質 疑 回 答 書

吹田市立男女共同参画センター大規模改修工事(電気設備工事)

質 疑 事 項 (図面番号:E-004番 仕様書: 頁 設計図書: 頁)

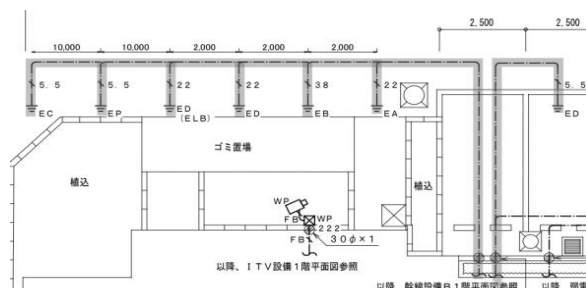
図番E-004「配置図」に示す接地工事について、以下の内容をご教示ください。

- ① 施工時の地面状況について、既設アスファルト舗装が残存した状態から施工する計画か、または建築工事にて既設アスファルト舗装が撤去された状態から施工する計画かご教示ください。また、認識が異なる場合は、掘削工事着手時の地面状況についても併せてご教示ください。
- ② 接地線の埋設深さについて、GL-600mmを適用する計画と考えてよいかご教示ください。また、指定深さがある場合はその内容についても併せてご教示ください。
- ③ 接地工事完了後の埋め戻しおよび地面復旧について、掘削残土による埋め戻しを想定しているかご教示ください。アスファルト舗装の復旧が必要となる場合は、復旧範囲および舗装仕様についても併せてご教示ください。

- ① 既設アスファルト舗装が撤去された状態から施工する計画です。
- ② ご理解のとおりです。
- ③ 掘削残土による埋め戻しを想定しています。アスファルト舗装の復旧は本工事に含まれません。

質 疑 事 項 (図面番号:E-004番 仕様書: 頁 設計図書: 頁)

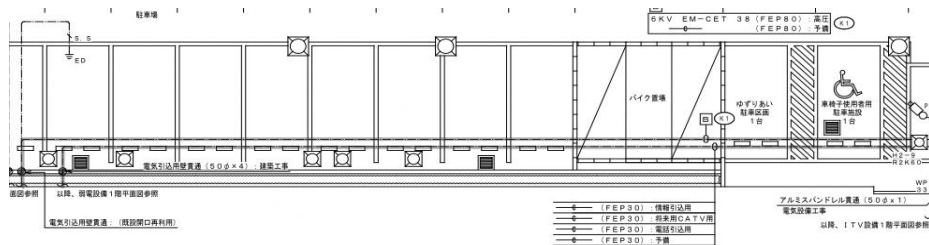
図番E-004「配置図」に示す埋設配管工事について、以下の内容をご教示ください。

① 施工時の地面状況について、既設アスファルト舗装が残存した状態から施工する計画か、または建築工事にて既設アスファルト舗装が撤去された状態から施工する計画かご教示ください。また、認識が異なる場合は、掘削工事着手時の地面状況についても併せてご教示ください。

② 埋設配管の埋設深さについて、GL-600mmを適用する計画と考えてよいかご教示ください。また、指定深さがある場合はその内容についても併せてご教示ください。

③ 埋設配管工事完了後の埋め戻しおよび地面復旧について、掘削残土による埋め戻しを想定しているかご教示ください。アスファルト舗装の復旧が必要となる場合は、復旧範囲および舗装仕様についても併せてご教示ください。

①既設アスファルト舗装が撤去された状態から施工する計画です。

②ご理解のとおりです。

③掘削残土による埋め戻しを想定しています。アスファルト舗装の復旧は本工事に含まれません。

質 疑 事 項 (図面番号:E-004番 仕様書: _____ 頁 設計図書: _____ 頁)

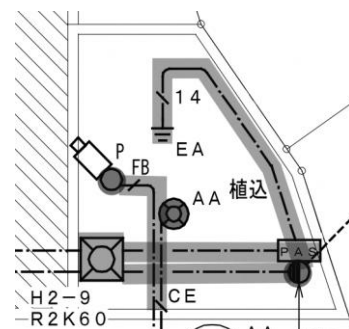
図番E-004「配置図」に示す植込みエリアの埋設配管・建柱・ハンドホール・照明・カメラ取付ポール工事について、以下の内容をご教示ください。

① 施工時の植込みエリアの状況について、既設植栽が残存した状態から施工する計画か、または建築工事にて既設植栽が撤去された状態から施工する計画かご教示ください。既設植栽の撤去が電気工事範囲に含まれる場合は、その内容についても併せてご教示ください。

② 埋設配管の埋設深さについて、GL-300mmを適用する計画と考えてよいかご教示ください。また、指定深さがある場合はその内容についても併せてご教示ください。

③ 工事完了後の埋め戻しおよび植込みエリアの復旧について、掘削残土による埋め戻しのみとし植栽の復旧は本工事範囲に含まれないものと考えてよいかご教示ください。

植栽の復旧が必要となる場合は、復旧範囲および復旧仕様についても併せてご教示ください。

①既設植栽が撤去された状態から施工する計画です。

②ご理解のとおりです。

③掘削残土による埋め戻しを想定しています。植栽の復旧は本工事には含みません。

質 疑 事 項 (図面番号:E-004番 仕様書: _____ 頁 設計図書: _____ 頁)

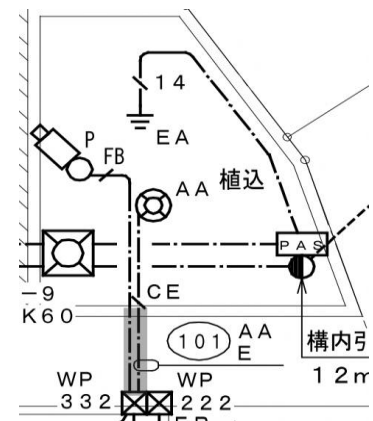
図番E-004「配置図」に示す添付図赤色部分の埋設配管工事について、以下の内容をご教示ください。

① 施工時の地面状況について、既設アスファルト舗装が残存した状態から施工する計画か、または建築工事にて既設アスファルト舗装が撤去された状態から施工する計画かご教示ください。また、認識が異なる場合は、掘削工事着手時の地面状況についても併せてご教示ください。

② 埋設配管の埋設深さについて、GL-300mmを適用する計画と考えてよいかご教示ください。また、指定深さがある場合はその内容についても併せてご教示ください。

③ 埋設配管工事完了後の埋め戻しおよび地面復旧について、掘削残土による埋め戻しを想定しているかご教示ください。アスファルト舗装の復旧が必要となる場合は、復旧範囲および舗装仕様についても併せてご教示ください。

①既設アスファルト舗装が撤去された状態から施工する計画です。

②ご理解のとおりです。

③掘削残土による埋め戻しを想定しています。アスファルト舗装の復旧は本工事に含まれません。

質 疑 事 項 (図面番号:E-004番 仕様書: _____ 頁 設計図書: _____ 頁)

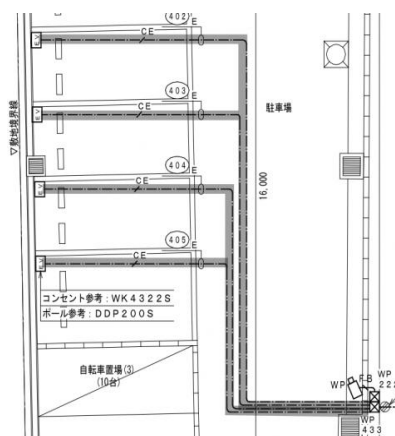
図番E-004「配置図」に示す添付図青色部分の埋設配管工事について、以下の内容をご教示ください。

① 施工時の地面状況について、既設アスファルト舗装が残存した状態から施工する計画か、または建築工事にて既設アスファルト舗装が撤去された状態から施工する計画かご教示ください。また、認識が異なる場合は、掘削工事着手時の地面状況についても併せてご教示ください。

② 埋設配管の埋設深さについて、GL-600mmを適用する計画と考えてよいかご教示ください。また、指定深さがある場合はその内容についても併せてご教示ください。

③ 埋設配管工事完了後の埋め戻しおよび地面復旧について、掘削残土による埋め戻しを想定しているかご教示ください。アスファルト舗装の復旧が必要となる場合は、復旧範囲および舗装仕様についても併せてご教示ください。

① 既設アスファルト舗装が撤去された状態から施工する計画です。

② ご理解のとおりです。

③ 掘削残土による埋め戻しを想定しています。アスファルト舗装の復旧は本工事に含まれません。

質 疑 事 項 (図面番号:E-004番 仕様書: _____ 頁 設計図書: _____ 頁)

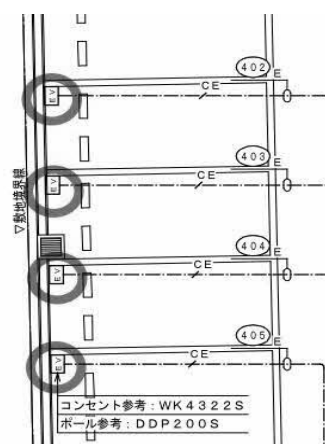
図番E-004「配置図」に示す添付図青色部分のコンセントポール(参考:DDP200S)工事について、以下の内容をご教示ください。

① 施工時の地面状況について、既設アスファルト舗装が残存した状態から施工する計画か、または建築工事にて既設アスファルト舗装が撤去された状態から施工する計画かご教示ください。また、認識が異なる場合は、掘削工事着手時の地面状況についても併せてご教示ください。

② ポール設置工事完了後の埋め戻しおよび地面復旧について、掘削残土による埋め戻しを想定しているかご教示ください。アスファルト舗装の復旧が必要となる場合は、復旧範囲および舗装仕様についても併せてご教示ください。

① 既設アスファルト舗装が撤去された状態から施工する計画です。

② 掘削残土による埋め戻しを想定しています。アスファルト舗装の復旧は本工事に含まれません。

質 疑 事 項 (図面番号:E-004番 仕様書: 頁 設計図書: 頁)

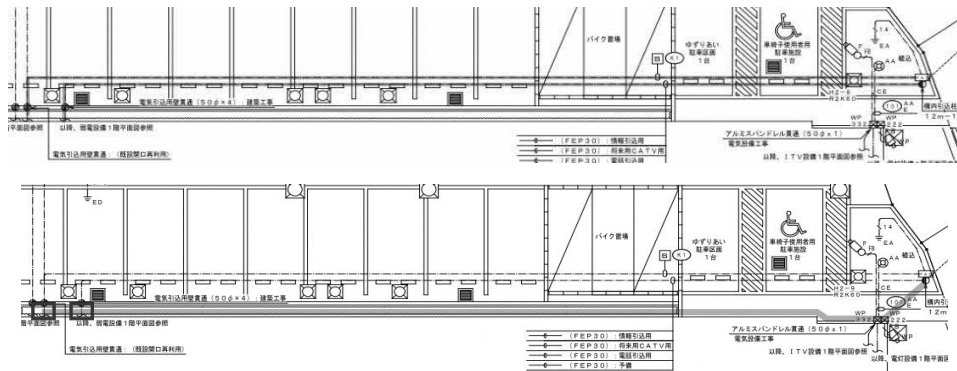
図番E-004「配置図」に示す添付図青色部分の埋設配管工事について、以下の内容をご教示ください。

- ① 工事期間中、当該エリアに工事車両の駐車場、資材・仮設材置き場、仮設足場または重機の配置が計画されているかご教示ください。
 - ② 上記が計画されている場合、当該エリアにおける掘削・埋め戻し工事が工程上困難となる可能性があります。つきましては、添付図赤色部分に示すとおり、建物壁面への金属管露出配管への変更が可能かご教示ください。
- なお、露出配管への変更が可能な場合の配管仕様(管種、サイズ、支持方法等)についても併せてご教示ください。

- ① 仮設計画は契約締結後に協議により決定します。
- ② 露出配管への変更は不可です。

質 疑 事 項 (図面番号:E-004番 仕様書: 頁 設計図書: 頁)

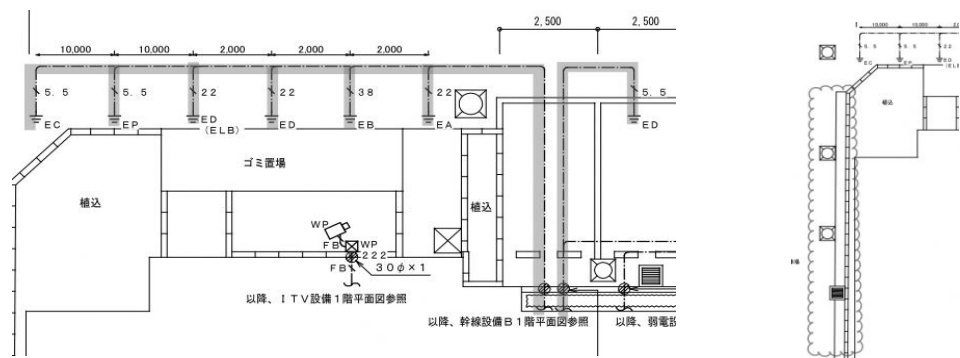
図番E-004「配置図」に示す添付図緑色部分の埋設配管工事について、以下の内容をご教示ください。

- ① 工事期間中、当該エリアに工事車両の駐車場、資材・仮設材置き場、仮設足場または重機の配置が計画されているかご教示ください。
- ② 上記が計画されている場合、当該エリアにおける掘削・埋め戻し工事が工程上困難となる可能性があります。つきましては、添付図赤色雲マーク部分周辺に接地極を敷設する変更が可能かご教示ください。

- ① 仮設計画は契約締結後に協議により決定します。
- ② 変更は不可です。

質 疑 事 項 (図面番号:E-004、058番 仕様書: _____ 頁 設計図書: _____ 頁)

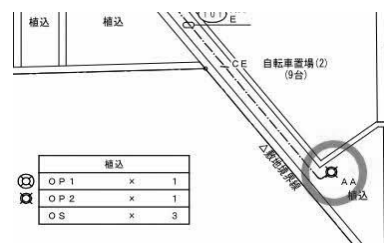
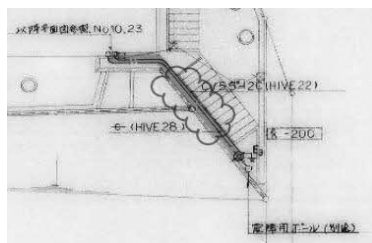
図番E-004「配置図」および図番E-058「(撤去)配置図」に示す街路灯送り電源用埋設配管について、以下の内容をご教示ください。

① 添付図赤色部分の既設埋設配管について、青色雲マーク部分に旗ポールが存在するため既設埋設配管の撤去が困難な状況です。当該既設埋設配管を再利用する計画と考えてよいかご教示ください。

② 再利用が不可の場合、以下のいずれの方法で対応する計画かご教示ください。

- ・金属管による露出配管への変更
- ・自転車置き場(2)側への迂回による埋設配管

③ 自転車置き場(2)側へ迂回する埋設配管とする場合、既設コンクリートの研りが必要となります。つきましては、コンクリート研りおよび残土埋め戻しまでを電気工事範囲とし、コンクリート復旧および最終仕上げを建築工事範囲とする計画と考えてよいかご教示ください。

④ 既設街路灯について、OP2の灯具のみを更新し既設ポールは残置、その他の既設街路灯については灯具のみを撤去しポールを残置する計画と考えてよいかご教示ください。なお、認識が異なる場合は更新対象の範囲および内容についても併せてご教示ください。

既設埋設配管の撤去が困難な場合は協議とします。

質 疑 事 項 (図面番号:E-004、058番 仕様書: _____ 頁 設計図書: _____ 頁)

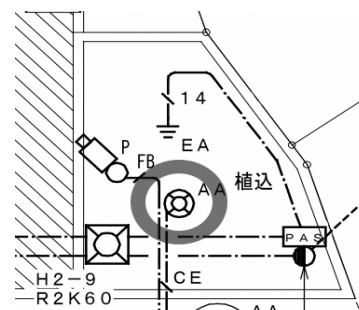
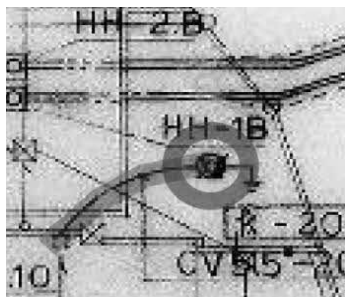
図番E-004「配置図」および図番E-058「(撤去)配置図」について、以下の内容をご教示ください。
① 添付図赤色部分に示す街路灯送り電源用既設埋設配管について、残置とする計画と考えてよいかが教示ください。
② 既設街路灯について、OP1の灯具のみを更新し既設ポールは残置するのか、または既設街路灯は既設ポール及び基礎も含めて撤去する計画と考えてよいかが教示ください。更新・撤去対象の範囲および内容についても併せてご教示ください。

- ①埋設配管は撤去です。
- ②基礎も含めての撤去です。

質 疑 事 項 (図面番号:E-004番 仕様書: _____ 頁 設計図書: _____ 頁)

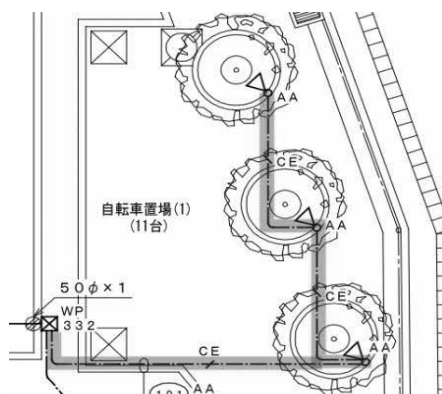
図番E-004「配置図」に示す添付図赤色部分の照明器具OS(LEDスポットライト)電源供給用埋設配管について、以下の内容をご教示ください。

① 施工時の床面状況について、既設タイル貼りコンクリート床を研り掘削したうえで埋設配管を敷設する計画と考えてよいかご教示ください。また、認識が異なる場合は施工方法の詳細についても併せてご教示ください。

② 埋設配管の埋設深さについて、GL-300mmを適用する計画と考えてよいかご教示ください。また、指定深さがある場合はその内容についても併せてご教示ください。

③ 埋設配管工事完了後の復旧について、掘削土の再利用による埋め戻しまでを電気工事範囲とし、コンクリート復旧および最終仕上げを建築工事範囲とする計画と考えてよいかご教示ください。なお、認識が異なる場合は復旧範囲および復旧仕様についても併せてご教示ください。

④ 掘削により発生した残土について、場内敷き均しとする計画と考えてよいかご教示ください。場内敷き均しが不可の場合は、残土の処分方法および処分先についても併せてご教示ください。

① 既設コンクリート床が撤去された状態で敷設する計画です。

② ご理解のとおりです。

③ ご理解のとおりです。

④ 発生した残土は場内敷き均しとする計画です。なお、予定外の理由により場内敷き均しが不可となった残土は関係法令を遵守して適正に処分してください。

質 疑 事 項 (図面番号:E-004番 仕様書: 頁 設計図書: 頁)

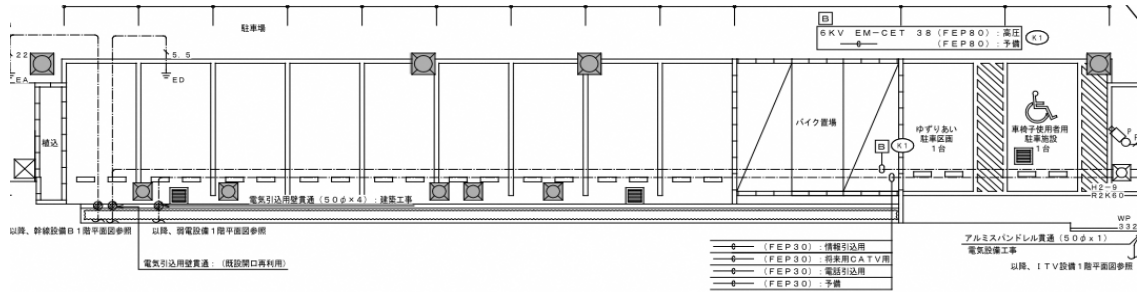
図番E-004「配置図」に示す添付図赤色部分のハンドホールについて、以下の内容をご教示ください。
 ① 当該ハンドホールについて、電気配管等が接続されていないため用途が不明です。当該ハンドホールの用途についてご教示ください。
 ② 当該ハンドホールについて、電気設備工事の対象範囲に含まれないものと考えてよいかご教示ください。
 ③ 本工事範囲に含まれる場合は、以下の内容についてご教示ください。
 ・撤去時の地面状況(既設アスファルト舗装が残存した状態からの撤去か否か)
 ・復旧方法(掘削土再利用による埋め戻しの可否、アスファルト舗装の復旧仕様および厚さ等)
 ・復旧範囲
 ・当該ハンドホールに接続されている配管の埋設深さ

- ① 本工事の対象ではありません。
- ② ご理解のとおりです。
- ③ 本工事の対象ではありません。

質 疑 事 項 (図面番号:E-004番 仕様書: 頁 設計図書: 頁)

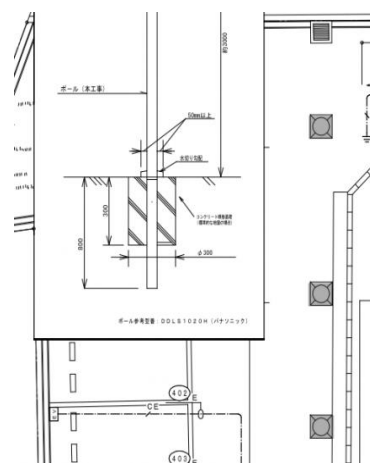
図番E-004「配置図」に示す添付図赤色部分のハンドホールについて、以下の内容をご教示ください。

① 当該ハンドホールについて、電気配管等が接続されていないため用途が不明です。当該ハンドホールの用途についてご教示ください。

② 当該ハンドホールについて、電気設備工事の対象範囲に含まれないものと考えてよいかご教示ください。

③ 本工事範囲に含まれる場合は、以下の内容についてご教示ください。

- ・撤去時の地面状況(既設アスファルト舗装が残存した状態からの撤去か否か)
- ・復旧方法(掘削土再利用による埋め戻しの可否、アスファルト舗装の復旧仕様および厚さ等)
- ・復旧範囲

① 本工事の対象ではありません。

② ご理解のとおりです。

③ 本工事の対象ではありません。

質 疑 事 項 (図面番号:E-004、058番 仕様書: _____ 頁 設計図書: _____ 頁)

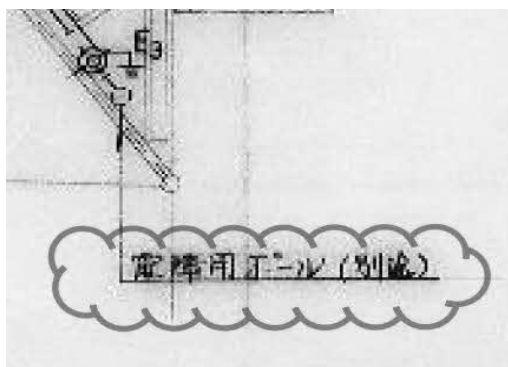
図番E-004「配置図」に示すテレビ共聴設備について、以下の内容をご教示ください。
工事期間中、テレビ共聴設備の撤去に伴い数か月にわたり機能が停止し、電波障害対策用テレビ信号の外部出力が不可能な状態が継続することが想定されます。
図面では空配管の計画となっているため、工事期間中のテレビ共聴設備の機能停止に対する特段の対応は不要と考えてよいかご教示ください。
なお、対応が必要となる場合は、長期にわたる機能停止期間中の代替措置が必要となるため、現地調査のうえ追加工事として取り扱う計画と考えてよいかご教示ください。

対応は不要です。

質 疑 事 項 (図面番号:E-005番 仕様書: _____ 頁 設計図書: _____ 頁)

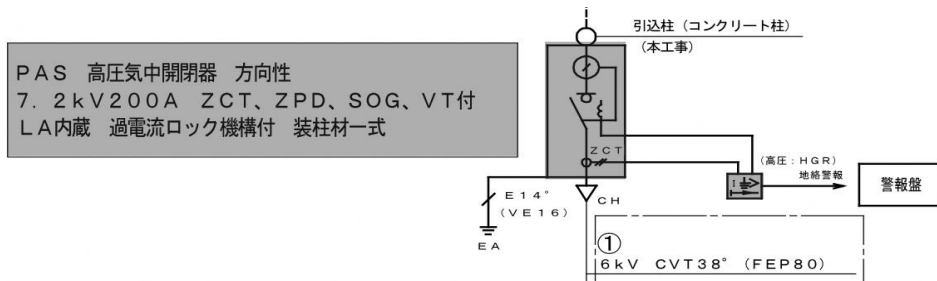
図番E-005「受変電設備 単線結線図」に記載されているPASについて、以下の内容をご教示ください。

① 当該PASについて、本工事にて新設する計画と考えてよいかご教示ください。

② PASの仕様について、以下の内容と考えてよいかご教示ください。また、指定仕様がある場合はその内容についても併せてご教示ください。

- PAS本体:鋼板製
- SOG収納ボックス:SUS製

①ご理解のとおりです。

②ご理解のとおりです。

質 疑 事 項 (図面番号: E-018 番 仕様書: 頁 設計図書: 頁)

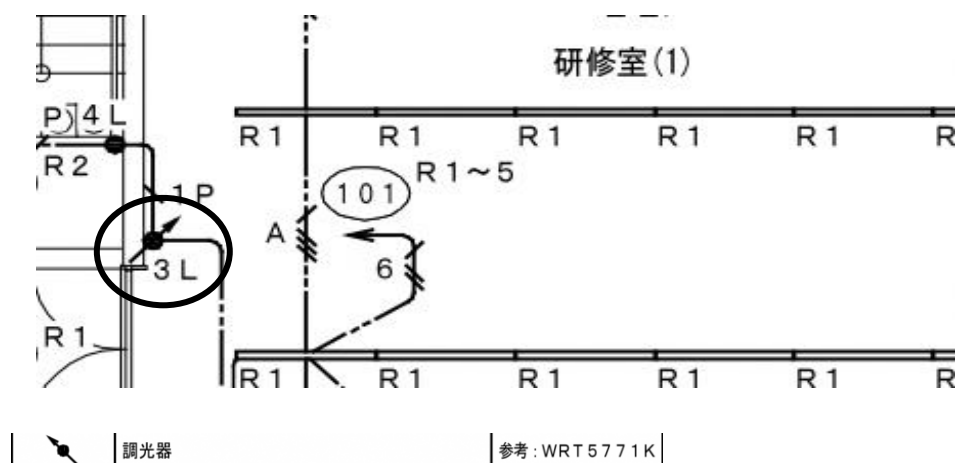
・調光のリモコンスイッチで凡例に(WRT5771K)と有ります。
個の型番だと調光のリモコンスイッチは1個用しかなく、図面に記載ある2L、3Lの
調光リモコンスイッチが有りません。
2L、3Lの部分は1Lを2～3個設ける想定でしょうか。

ご理解のとおりです。

質 疑 事 項 (図面番号:E-025番 仕様書: _____ 頁 設計図書: _____ 頁)

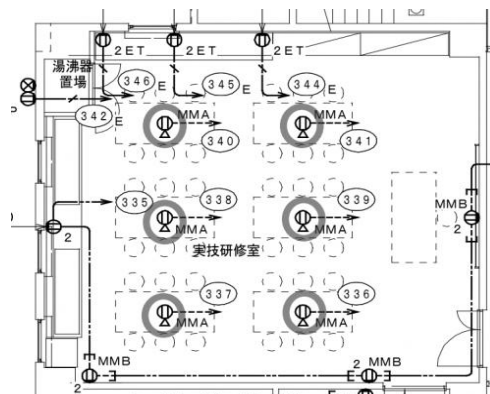
図番E-025「コンセント設備 B1・1階平面図」に示す実技研修室のコンセント設備について、以下の内容をご教示ください。

- ① 添付図赤丸部分のコンセントについて、参考メーカーおよび参考型番をご教示ください。
- ② 実技研修室の床について、OAフロア等の配線有効スペースが存在するかご教示ください。
- ③ 床に配線器具および配線を施工する有効スペースがない場合、配線器具を床面に露出設置する計画と考えてよいかご教示ください。なお、認識が異なる場合は施工方法の詳細についても併せてご教示ください。
- ④ 床へのメタモール(参考:パナソニック DZA100KW)の敷設を想定している計画と考えてよいかご教示ください。なお、認識が異なる場合は配線方法の詳細についても併せてご教示ください。

- ①受注者にて計画してください。
- ②OAフロア等の配線有効スペースはありません。
- ③ご理解のとおりです。
- ④ご理解のとおりです。

質 疑 事 項 (図面番号:E-025番 仕様書: 頁 設計図書: 頁)

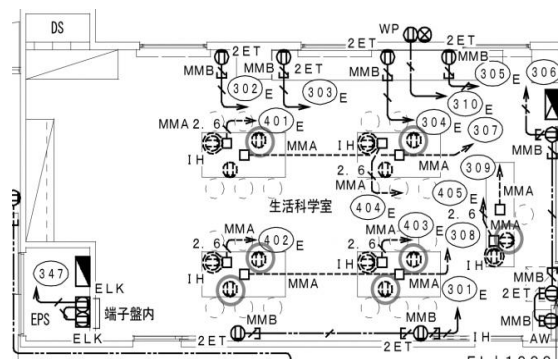
図番E-025「コンセント設備 B1・1階平面図」に示す生活科学室のコンセント設備について、以下の内容をご教示ください。

① 添付図赤丸部分の破線で記載されているコンセントについて、本工事の対象範囲に含まれないものと考えてよいかご教示ください。本工事範囲に含まれる場合は、以下の内容についてご教示ください。また、このコンセントの用途および、床・天井のどちらに取り付けられている(取り付ける)のかについてご教示ください。

② 生活科学室の床について、OAフロア等の配線有効スペースが存在するかご教示ください。

③ 床に配線器具および配線を施工する有効スペースがない場合、配線器具を床面に露出設置する計画と考えてよいかご教示ください。なお、認識が異なる場合は施工方法の詳細についても併せてご教示ください。

④ 床へのメタモール(参考:パナソニック DZA100KW)の敷設を想定している計画と考えてよいかご教示ください。なお、認識が異なる場合は配線方法の詳細についても併せてご教示ください。

①ご理解のとおりです。

②OAフロア等の配線有効スペースはありません。

③ご理解のとおりです。

④ご理解のとおりです。

質 疑 事 項 (図面番号:E-025番 仕様書: 頁 設計図書: 頁)

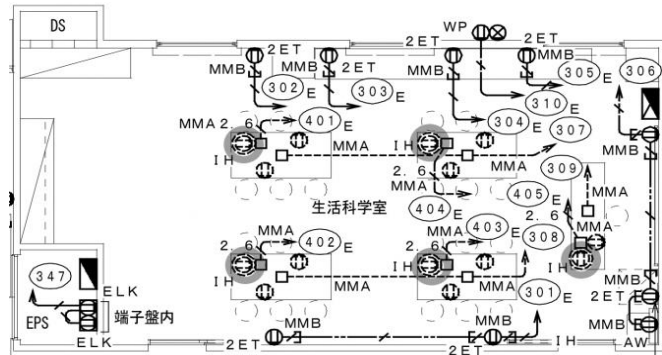
図番E-025「コンセント設備 B1・1階平面図」に示す生活科学室のコンセント設備について、以下の内容をご教示ください。

① 添付図青丸部分の破線で記載されているコンセントについて、本工事の対象範囲に含まれないものと考えてよいかご教示ください。本工事範囲に含まれる場合は、以下の内容についてご教示ください。また、このコンセントの用途および、床・天井のどちらに取り付けられている(取り付ける)のかについてご教示ください。

② 生活科学室の床について、OAフロア等の配線有効スペースが存在するかご教示ください。

③ 床に配線器具および配線を施工する有効スペースがない場合、配線器具を床面に露出設置する計画と考えてよいかご教示ください。なお、認識が異なる場合は施工方法の詳細についても併せてご教示ください。

④ 床へのメタモール(参考:パナソニック DZA100KW)の敷設を想定している計画と考えてよいかご教示ください。なお、認識が異なる場合は配線方法の詳細についても併せてご教示ください。

①ご理解のとおりです。

②OAフロア等の配線有効スペースはありません。

③ご理解のとおりです。

④ご理解のとおりです。

質 疑 事 項 (図面番号:E-025番 仕様書: 頁 設計図書: 頁)

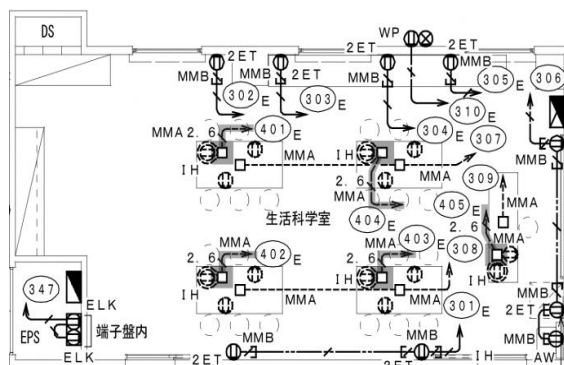
図番E-025「コンセント設備 B1・1階平面図」に示す生活科学室のコンセント設備について、以下の内容をご教示ください。

① 添付図青色のボックスについて本工事の対象範囲に含まれていると考えてよいかご教示ください。本工事範囲に含まれる場合は、以下の内容についてご教示ください。また、床・天井のどちらに取り付けられている(取り付ける)のかについてご教示ください。

② 生活科学室の床について、OAフロア等の配線有効スペースが存在するかご教示ください。

③ 添付図赤色の配線について、床面へのメタルモール(参考:パナソニック DZA100KW)による露出配線を想定している計画と考えてよいかご教示ください。

- ① ご理解のとおりです。床に取付です。
- ② OAフロア等の配線有効スペースはありません。
- ③ ご理解のとおりです。

質 疑 事 項 (図面番号:E-025番 仕様書: 頁 設計図書: 頁)

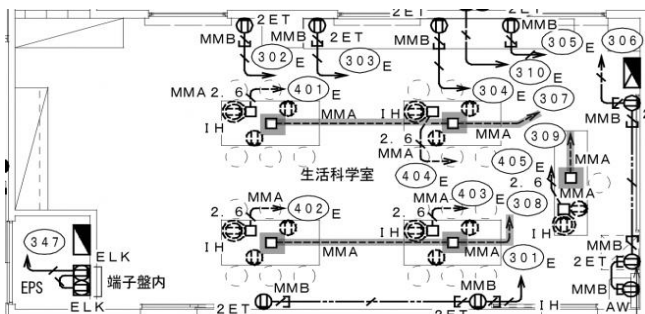
図番E-025「コンセント設備 B1・1階平面図」に示す生活科学室のコンセント設備について、以下の内容をご教示ください。

① 添付図青色のボックスについて本工事の対象範囲に含まれていると考えてよいかが教示ください。本工事範囲に含まれる場合は、以下の内容についてご教示ください。また、床・天井のどちらに取り付けられている(取り付ける)のかについてご教示ください。

② 生活科学室の床について、OAフロア等の配線有効スペースが存在するかご教示ください。

③ 添付図赤色の配線について、床面へのメタルモール(参考:パナソニック DZA100KW)による露出配線を想定している計画と考えてよいかが教示ください。

- ① ご理解のとおりです。床に取付です。
- ② OAフロア等の配線有効スペースはありません。
- ③ ご理解のとおりです。

質 疑 事 項 (図面番号:E-025番 仕様書: _____ 頁 設計図書: _____ 頁)

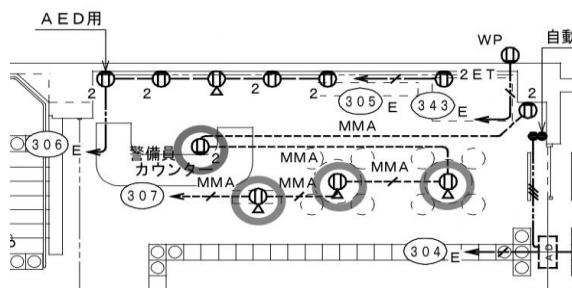
図番E-025「コンセント設備 B1・1階平面図」に示す実技研修室のコンセント設備について、以下の内容をご教示ください。

- ① 添付図赤丸部分のコンセントについて、参考メーカーおよび参考型番をご教示ください。
- ② 添付図青丸部分のコンセントについて、参考メーカーおよび参考型番をご教示ください。
また、このコンセントは警備員カウンターの側面にコンセントを仕込める状態にあると認識してよろしいですか。認識が異なる場合は、取付方法の詳細をご教示ください。
- ③ エントランスホールの床について、OAフロア等の配線有効スペースが存在するかご教示ください。
- ④ 床に配線器具および配線を施工する有効スペースがない場合、配線器具を床面に露出設置する計画と考えてよいかが教示ください。なお、認識が異なる場合は施工方法の詳細についても併せてご教示ください。

- ① 受注者にて計画してください。
- ② ご理解のとおりです。
- ③ OAフロア等の配線有効スペースはありません。
- ④ ご理解のとおりです。

質 疑 事 項 (図面番号:E-025番 仕様書: 頁 設計図書: 頁)

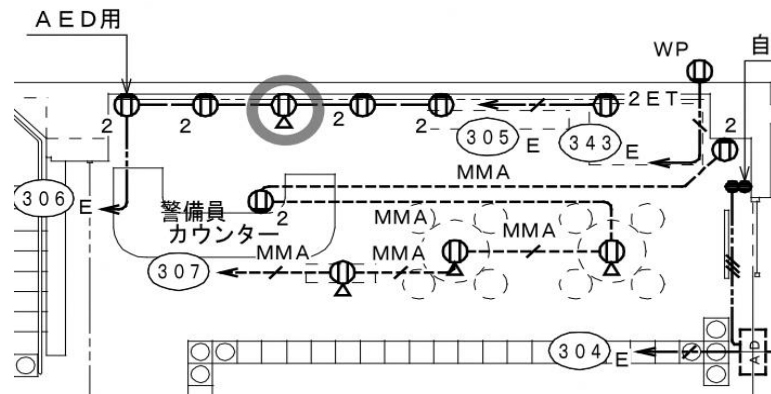
図番E-025「コンセント設備 B1・1階平面図」に示す実技研修室のコンセント設備について、以下の内容をご教示ください。

- ① 添付図赤丸部分のコンセントについて、参考メーカーおよび参考型番をご教示ください。
- ② 実技研修室の床について、OAフロア等の配線有効スペースが存在するかご教示ください。
- ③ 床に配線器具および配線を施工する有効スペースがない場合、配線器具を床面に露出設置する計画と考えてよいかご教示ください。なお、認識が異なる場合は施工方法の詳細についても併せてご教示ください。

- ①受注者にて計画してください。
- ②OAフロア等の配線有効スペースはありません。
- ③ご理解のとおりです。

質 疑 事 項 (図面番号:E-025番 仕様書: 頁 設計図書: 頁)

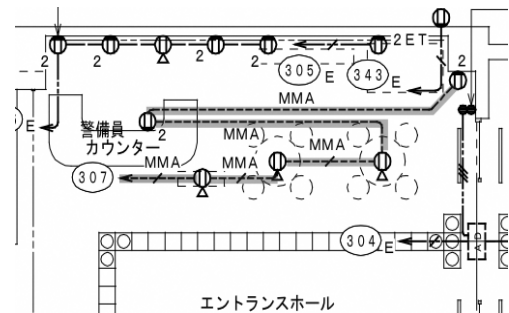
図番E-025「コンセント設備 B1・1階平面図」に示すエントランスホールのコンセント設備について、以下の内容をご教示ください。

① 添付図のコンセントボックスについて、本工事の対象範囲に含まれるものと考えてよいかご教示ください。本工事範囲に含まれる場合は、以下の内容についてご教示ください。また、床・天井のどちらに取り付けられている(取り付ける)のかについてご教示ください。

③ 添付図赤色の配線について、床面へのメタルモール(参考:パナソニック DZA100KW)による露出配線を想定している計画と考えてよいかご教示ください。なお、認識が異なる場合は配線方法および使用材料の詳細についても併せてご教示ください。

④ 添付図青色の配線について、1L-1盤までの配線方法をご教示ください。床面メタルモールによる敷設か、または壁面立ち上げのうえ天井内ころがし配線とするかについても併せてご教示ください。認識が異なる場合、配線方法の詳細をご教示ください。また、どの壁面にメタルモールを立ち上げるのかご教示ください。

- ① ご理解のとおりです。床に取付です。
- ② OAフロア等の配線有効スペースはありません。
- ③ ご理解のとおりです。
- ④ 壁面立ち上げのうえ天井内ころがし配線です。柱面で立上げです。

質 疑 事 項 (図面番号:E-025番 仕様書: _____ 頁 設計図書: _____ 頁)

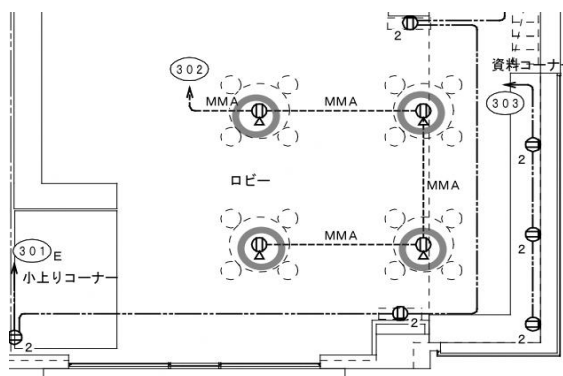
図番E-025「コンセント設備 B1・1階平面図」に示すロビーのコンセント設備について、以下の内容をご教示ください。

① 添付図赤丸部分のコンセントおよびボックスについて、参考メーカーおよび参考型番をご教示ください。また、当該コンセントについて、床面に露出ボックスを設けてコンセントを設置する計画と考えてよいかご教示ください。なお、認識が異なる場合は取付方法の詳細についても併せてご教示ください。

② ロビーの床について、OAフロア等の配線有効スペースが存在するかご教示ください。

③ 床に配線器具および配線を施工する有効スペースがない場合、配線器具を床面に露出設置する計画と考えてよいかご教示ください。なお、認識が異なる場合は施工方法の詳細についても併せてご教示ください。

①受注者にて計画してください。設置位置は床面に露出ボックスの計画です。

②OAフロア等の配線有効スペースはありません。

③ご理解のとおりです。

質 疑 事 項 (図面番号:E-025番 仕様書: _____ 頁 設計図書: _____ 頁)

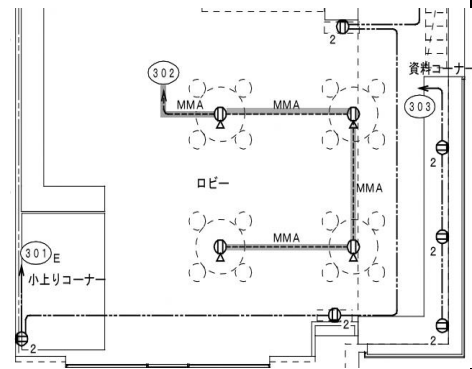
図番E-025「コンセント設備 B1・1階平面図」に示すロビーのコンセント設備について、以下の内容をご教示ください。

① 添付図のコンセントボックスについて、本工事の対象範囲に含まれるものと考えてよいかご教示ください。本工事範囲に含まれる場合は、以下の内容についてご教示ください。また、床・天井のどちらに取り付けられている(取り付ける)のかについてご教示ください。

② ロビーの床について、OAフロア等の配線有効スペースが存在するかご教示ください。

③ 添付図赤色の配線について、床面へのメタルモール(参考:パナソニック DZA100KW)による露出配線を

④ 添付図青色の配線について、1L-1盤までの配線方法を

① ご理解のとおりです。設置位置は床面です。

メーカーや敷設方法は受注者にて計画してください。

② OAフロア等の配線有効スペースはありません。

③ ご理解のとおりです。

④ 壁面立ち上げのうえ天井内ころがし配線を想定しています。

質 疑 事 項 (図面番号:E-025番 仕様書: 頁 設計図書: 頁)

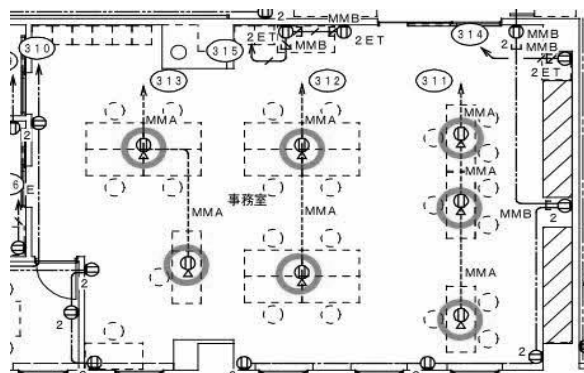
図番E-025「コンセント設備 B1・1階平面図」に示すロビーのコンセント設備について、以下の内容をご教示ください。

- ① 添付図赤丸部分のコンセントおよびボックスについて、参考メーカーおよび参考型番をご教示ください。また、当該コンセントについて、床面に露出ボックスを設けてコンセントを設置する計画と考えてよいかご教示ください。なお、認識が異なる場合は取付方法の詳細についても併せてご教示ください。
- ② 事務室の床について、OAフロア等の配線有効スペースが存在するかご教示ください。
- ③ 床に配線器具および配線を施工する有効スペースがない場合、配線器具を床面に露出設置する計画と考えてよいかご教示ください。なお、認識が異なる場合は施工方法の詳細についても併せてご教示ください。

- ① メーカー等は受注者にて計画してください。
敷設方法はご理解のとおりです。
- ② OAフロア等の配線有効スペースはありません。
- ③ ご理解のとおりです。

質 疑 事 項 (図面番号:E-025番 仕様書: 頁 設計図書: 頁)

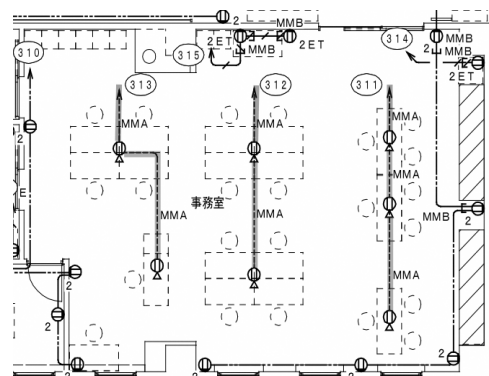
図番E-025「コンセント設備 B1・1階平面図」に示す事務室のコンセント設備について、以下の内容をご教示ください。

① 添付図のコンセントボックスについて、本工事の対象範囲に含まれるものと考えてよいかご教示ください。本工事範囲に含まれる場合は、以下の内容についてご教示ください。また、床・天井のどちらに取り付けられている(取り付ける)のかについてご教示ください。

② 事務室の床について、OAフロア等の配線有効スペースが存在するかご教示ください。

③ 添付図赤色の配線について、床面へのメタルモール(参考:パナソニック DZA100KW)による露出配線を想定している計画と考えてよいかご教示ください。

④ 添付図青色の配線について、1L-1盤までの配線方法をご教示ください。床面メタルモールによる敷設か、

- ① ご理解のとおりです。設置位置は床面です。
メーカーや敷設方法は受注者にて計画してください。
- ② OAフロア等の配線有効スペースはありません。
- ③ ご理解のとおりです。
- ④ 壁面立ち上げのうえ天井内ころがし配線です。

質 疑 事 項 (図面番号:E-025番 仕様書: _____ 頁 設計図書: _____ 頁)

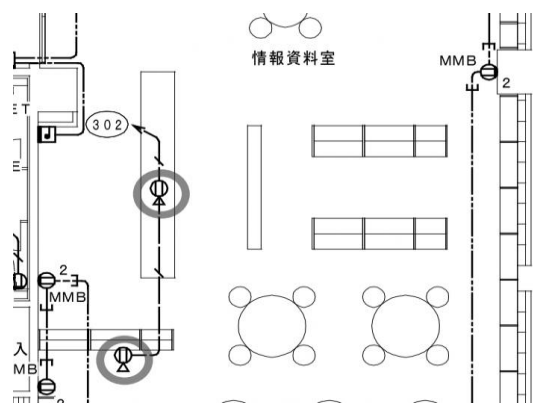
図番E-025「コンセント設備 B1・1階平面図」に示すロビーのコンセント設備について、以下の内容をご教示ください。

- ① B1階商法資料室の添付図赤丸部分のコンセントおよびボックスについて、参考メーカーおよび参考型番をご教示ください。また、当該コンセントについて、床面に露出ボックスを設けてコンセントを設置する計画と考えてよいかが教示ください。なお、認識が異なる場合は取付方法の詳細についても併せてご教示ください。
- ② 情報資料室の床について、OAフロア等の配線有効スペースが存在するかご教示ください。
- ③ 床に配線器具および配線を施工する有効スペースがない場合、配線器具を床面に露出設置する計画と考えてよいかが教示ください。なお、認識が異なる場合は施工方法の詳細についても併せてご教示ください。

- ①メーカー等は受注者にて計画してください。設置位置は床面です。
- ②OAフロア等の配線有効スペースはありません。
- ③ご理解のとおりです。

質 疑 事 項 (図面番号:E-025番 仕様書: 頁 設計図書: 頁)

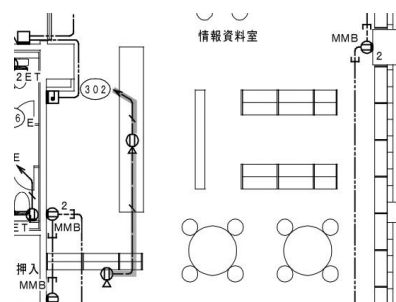
図番E-025「コンセント設備 B1・1階平面図」に示す事務室のコンセント設備について、以下の内容をご教示ください。
① 添付図のコンセントボックスについて、本工事の対象範囲に含まれるものと考えてよいかご教示ください。本工事範囲に含まれる場合は、以下の内容についてご教示ください。また、床・天井のどちらに取り付けられている(取り付ける)のかについてご教示ください。

② 情報資料室の床について、OAフロア等の配線有効スペースが存在するかご教示ください。

③ 添付図赤色の配線について、床面へのメタルモール(参考:パナソニック DZA100KW)による露出配線を想定している計画と考えてよいかご教示ください。

④ 添付図青色の配線について、BL-1盤までの配線方法をご教示ください。床面メタルモールによる敷設か、または壁面立ち上げのうえ天井内ころがし配線とするかについても併せてご教示ください。認識が異なる場合、配線方法の詳細をご教示ください。また、どの壁面にメタルモールを立ち上げるのかご教示ください。

- ① ご理解のとおりです。設置位置は床面です。
メーカーや敷設方法は受注者にて計画してください。
- ② OAフロア等の配線有効スペースはありません。
- ③ ご理解のとおりです。
- ④ 壁面立ち上げのうえ天井内ころがし配線を想定しています。

質 疑 事 項 (図面番号:E-025番 仕様書: _____ 頁 設計図書: _____ 頁)

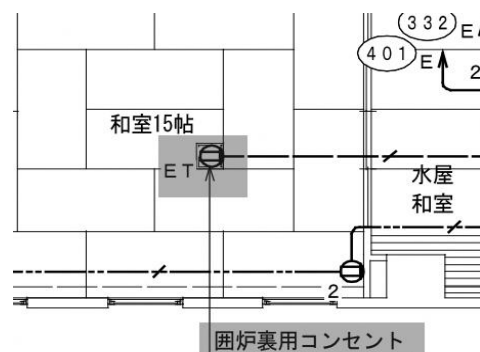
図番E-025「コンセント設備 B1・1階平面図」に示す和室15帖のコンセント設備について、以下の内容をご教示ください。

① 使用するコンセントおよびボックスについて、参考メーカーおよび参考型番をご教示ください。

② 当該コンセントの取付方法について、以下の内容をご教示ください。

③ 和室15帖の床について、配線するための有効スペースが存在するかご教示ください。

① メーカー等は受注者にて計画してください。

② 設置位置は床面です。敷設方法は既設配管利用です。

③ 既設配管利用です。

質 疑 事 項 (図面番号:E-026番 仕様書: _____ 頁 設計図書: _____ 頁)

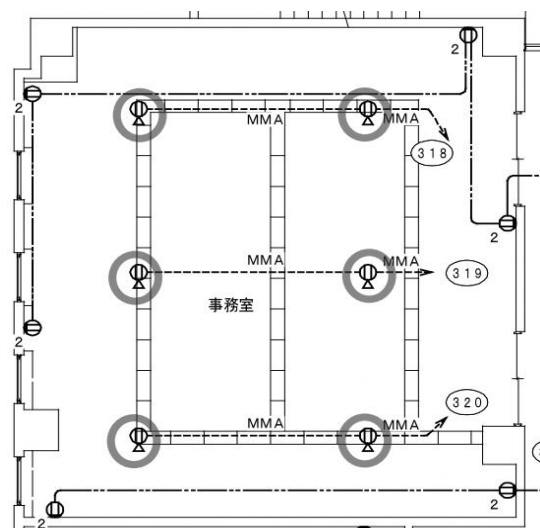
図番E-026「コンセント設備 2・3階平面図」に示す事務室のコンセント設備について、以下の内容をご教示ください。

① 添付図赤丸部分のコンセントおよびボックスについて、参考メーカーおよび参考型番をご教示ください。また、当該コンセントについて、床面に露出ボックスを設けてコンセントを設置する計画と考えてよいかご教示ください。
なお、認識が異なる場合は取付方法の詳細についても併せてご教示ください。

② 情報資料室の床について、OAフロア等の配線有効スペースが存在するかご教示ください。

③ 床に配線器具および配線を施工する有効スペースがない場合、配線器具を床面に露出設置する計画と考えてよいかご教示ください。
なお、認識が異なる場合は施工方法の詳細についても併せてご教示ください。

- ①メーカー等は受注者にて計画してください。設置位置は床面です。
- ②OAフロア等の配線有効スペースがあります。
- ③有効スペースがあります。

質 疑 事 項 (図面番号:E-026番 仕様書: 頁 設計図書: 頁)

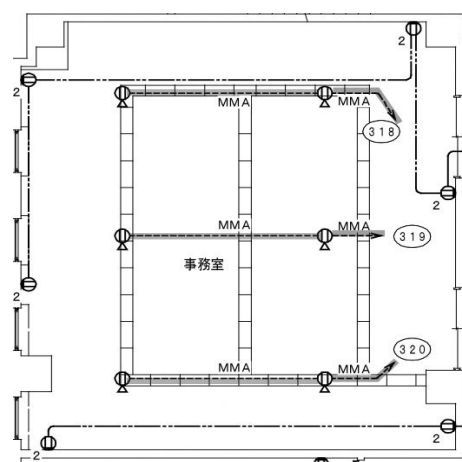
図番E-026「コンセント設備 2・3階平面図」に示す事務室のコンセント設備について、以下の内容をご教示ください。
① 添付図のコンセントボックスについて、本工事の対象範囲に含まれるものと考えてよいかご教示ください。本工事範囲に含まれる場合は、以下の内容についてご教示ください。また、床・天井のどちらに取り付けられている(取り付ける)のかについてご教示ください。

② 情報資料室の床について、OAフロア等の配線有効スペースが存在するかご教示ください。

③ 添付図赤色の配線について、床面へのメタルモール(参考:パナソニック DZA100KW)による露出配線を想定している計画と考えてよいかご教示ください。

④ 添付図青色の配線について、2L-1盤までの配線方法をご教示ください。床面メタルモールによる敷設か、または壁面立ち上げのうえ天井内ころがし配線とするかについても併せてご教示ください。

① ご理解のとおりです。設置位置は床面です。
メーカーや敷設方法は受注者にて計画してください。

② OAフロア等の配線有効スペースはあります。

③ ご理解のとおりです。

④ 壁面立ち上げのうえ天井内ころがし配線を計画しています。立上げは柱面です。

質 疑 事 項 (図面番号:E-058番 仕様書: _____ 頁 設計図書: _____ 頁)

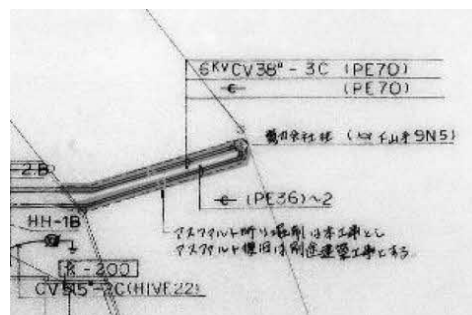
図番E-058「(撤去)配置図」に示す添付図赤色部分の電力会社柱までの高圧ケーブルおよび埋設配管について、以下の内容をご教示ください。

① 埋設配管内の高圧ケーブルについて、本工事の撤去対象に含まれるものと考えてよいかご教示ください。

② 既設埋設配管について、残置とする計画か、または撤去する計画かご教示ください。

③ 埋設配管を撤去する場合、当該工事が公道上となるため、以下の内容についてご教示ください。

- ・公道上における既設アスファルト舗装の撤去および掘削の工事区分(電気工事範囲か否か)
- ・埋め戻しおよびアスファルト舗装復旧の工事区分(電気工事範囲か否か)
- ・既設埋設配管付近に敷設されている可能性がある設備(上下水管、ガス管ほか)
- ・アスファルト舗装の復旧仕様および厚さ
- ・道路占用許可等の手続きの要否および実施主体
